## 改善箇所説明図

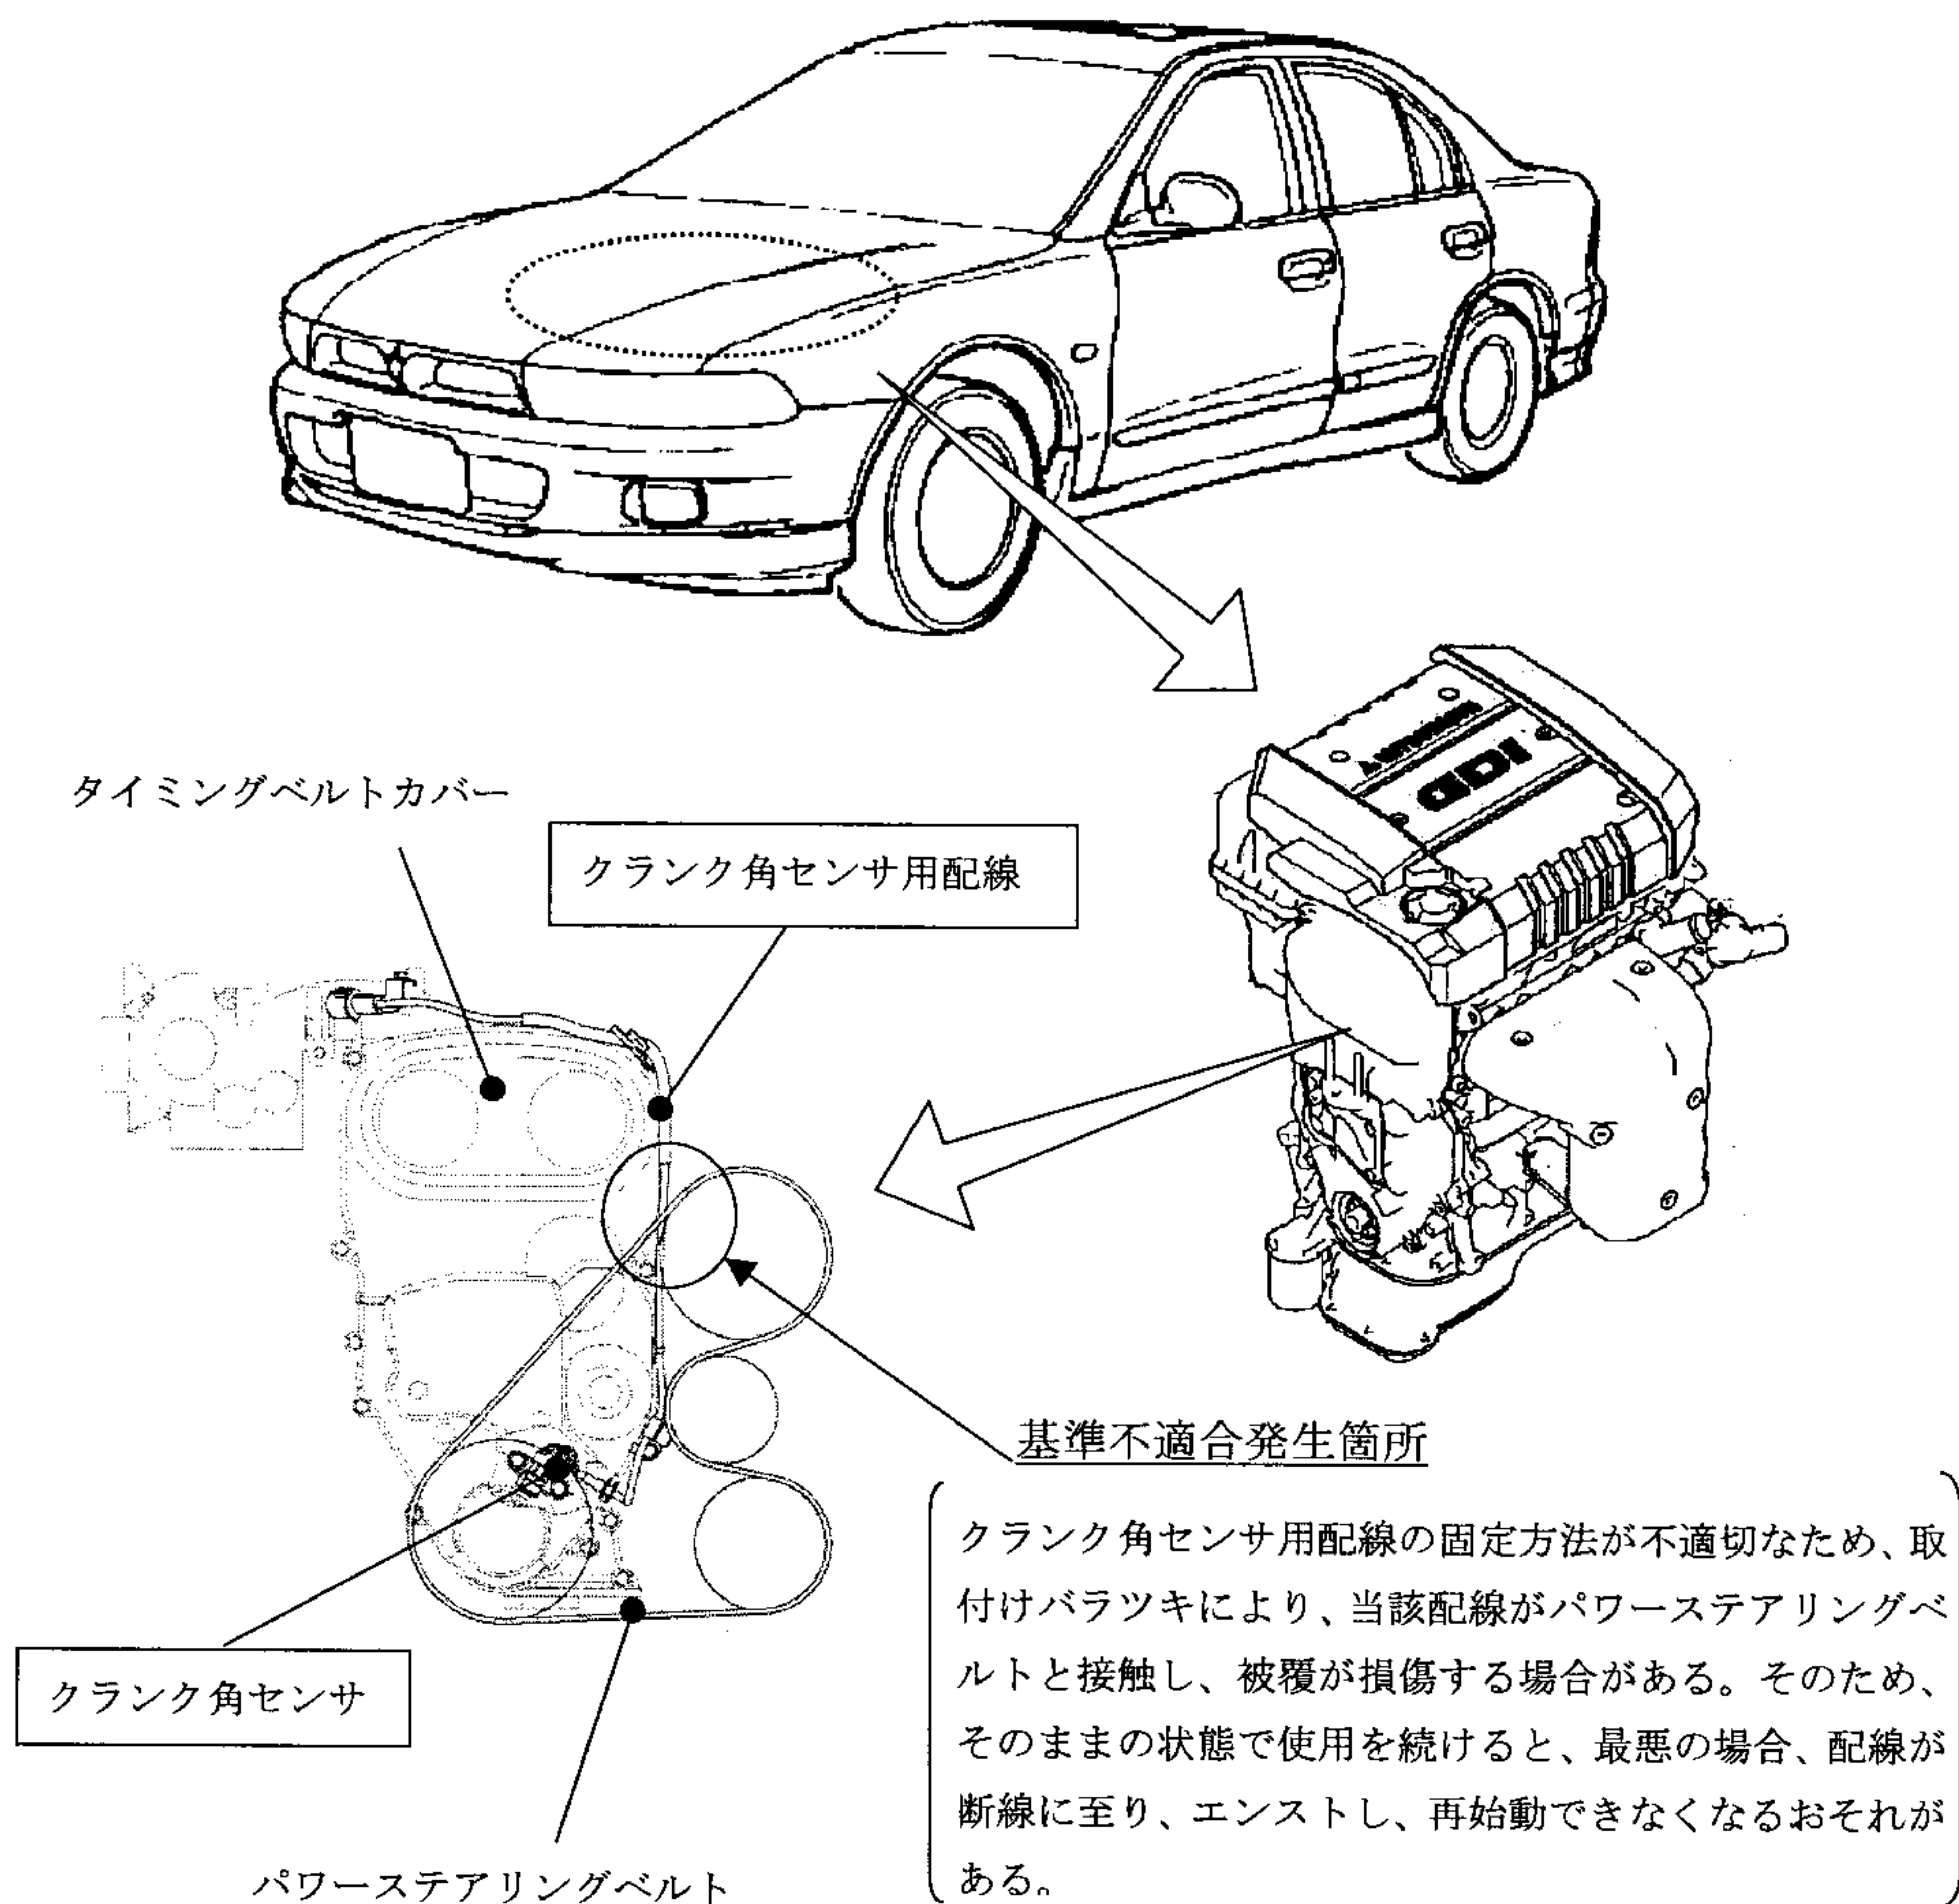
全車両、クランク角センサ用配線をクリップでタイミングベルトカバーに固定する。なお、クランク角センサ用配線を点検し、損傷している場合には、修正可能なものは修正し、修正不可能なものは新品と交換する。
